**REGULERINGSFORSLAG TIL  
OFFENTLIG ETTERSYN**

**Fagnotat**

Vår referanse: PLAN-2022/20719-39

**Forslag til detaljregulering – offentlig ettersyn  
Arna/Åsane, Gnr. 307, Bnr.9 mfl., Arna Steinknuseverk, deponi i  
fjellhall, arealplan-ID 70850000**

Figur 2: Prinsippsskisse steinbrudd og planlagt plassering av mobilt betongverk. Rosa viser nedre grense for planlagt uttak.

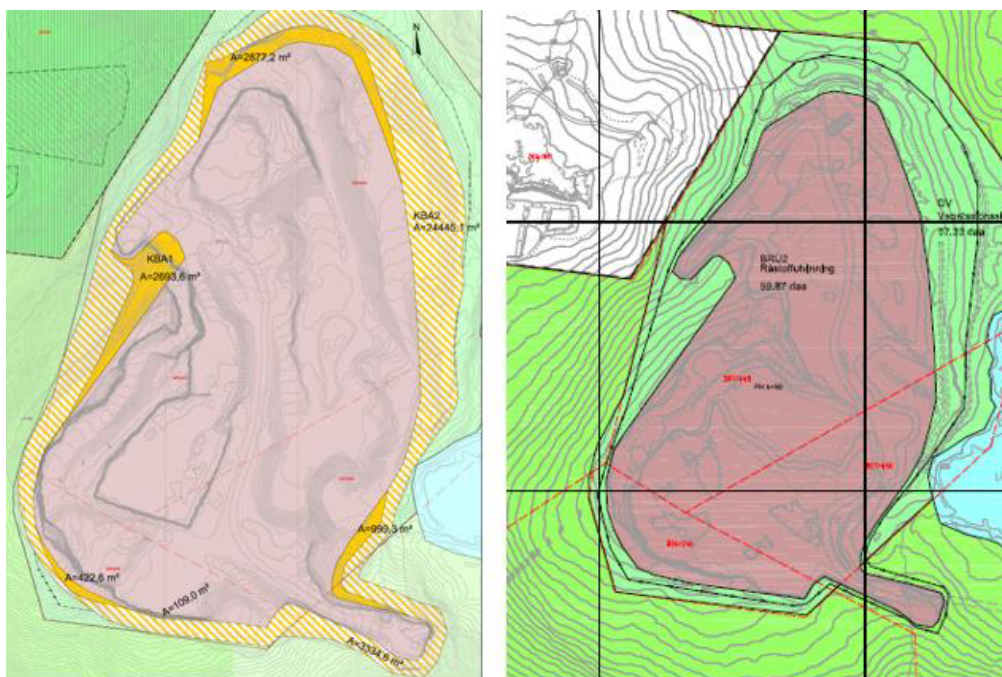
Kombinert bygg- og anleggsområde på grunnen (KBA1) skal benyttes til råstoffutvinning, lager/avfallshåndtering og industri. Området kan brukes til pukkverksdrift, mottak og lagring av avfall, påhugg til fjellanlegg og betongverk. Lager/avfallshåndtering åpner for mottak, gjenvinning og deponering av inert avfall<sup>1</sup> og ordinært avfall<sup>2</sup>. Figur 2 viser prinsippsskisse over steinbrudd og planlagt plassering av mobilt betongverk.

Figur 6: Kryss Arnavegen (E16) og Gaupåsvegen, fortau og gang- og sykkelveg.

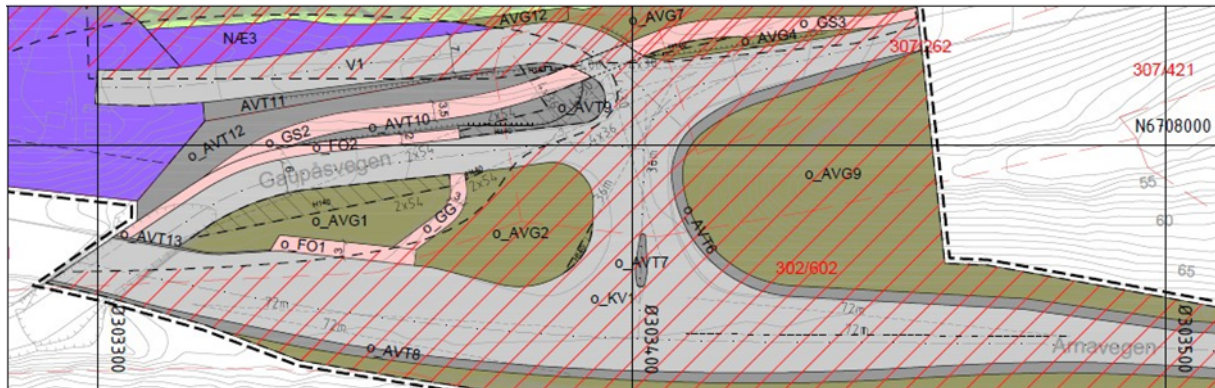
Forslagstiller vurderer at trafiksikkerheten til adkomsten vil forbedres i fremtidig situasjon, ved at Statens vegvesen planlegger en undergang for myke trafikanter under kjøreveg V1. Dette tiltaket planlegges gjennomført i forbindelse med intensjonsavtalen mellom forslagsstiller og Statens vegvesen der planområdet skal ta imot inntil 1,6 mill. m<sup>3</sup> tunnelstein fra fellesprosjektet E16 og Vossebanen Arna-Stanghelle. I denne perioden vil Statens Vegvesen også midlertidig omgjøre eksisterende kryss mellom E16 Arnavegen og Fv. 5296 Gaupåsvegen fra vikepliktsregulert til signalanlegg. Signalregulert T-kryss er et fravik i forhold til kryssløsningene beskrevet for nasjonale hovedveger i N100. Søknad om fravik er godkjent av Vegdirektoratet den 17.11.22, med forbehold om at godkjenningen kun gjelder anleggsfasen for prosjekt E16 og Vossebanen Arna- Stanghelle. Vi viser til utfyllende informasjon i vedlegg (*utfyllende planbeskrivelse kryss kulvert datert 10.05.2023, godkjenning fravik søknad og vegtegninger*).

Plan- og bygningsetaten vurderer at foreslåtte justeringene i planforslaget vil medføre en forbedring av trafikksikkerheten i området. Vi ber om innspill gjennom offentlig ettersyn på de trafikale vurderingene i planforslaget.

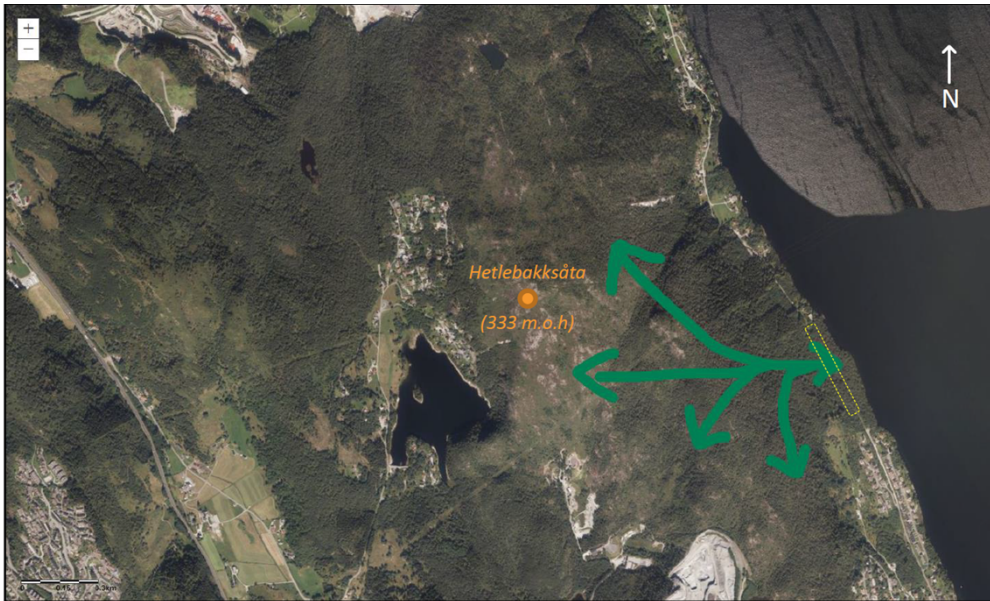
Plan- og bygningsetaten støtter prinsippene i planforslaget. Det har vært dialog mellom Bymiljøetaten og Plan- og bygningsetaten om utformingen og finansiering av turvegen. Det er ikke laget nye vegtegnninger. Handlingsrommet fra gjeldende reguleringsplan til å finne den mest optimale traseen ved detaljprosjektering er videreført gjennom bestemmelseområde #5. Bestemmelse 3.4.1a tillater ikke å legge vann- og avløpsledninger i felt LNFR6 og LNFR7. Det må i den videre prosessen vurderes om det er en konflikt mellom denne bestemmelsen og bestemmelseområde #5.

Gjennom offentlig ettersyn ber vi om tilbakemeldinger på utformingen av o\_TV, og om det kan åpnes for dempet belysning langs traseen og samtidig ivareta hensynet til naturmangfoldet.
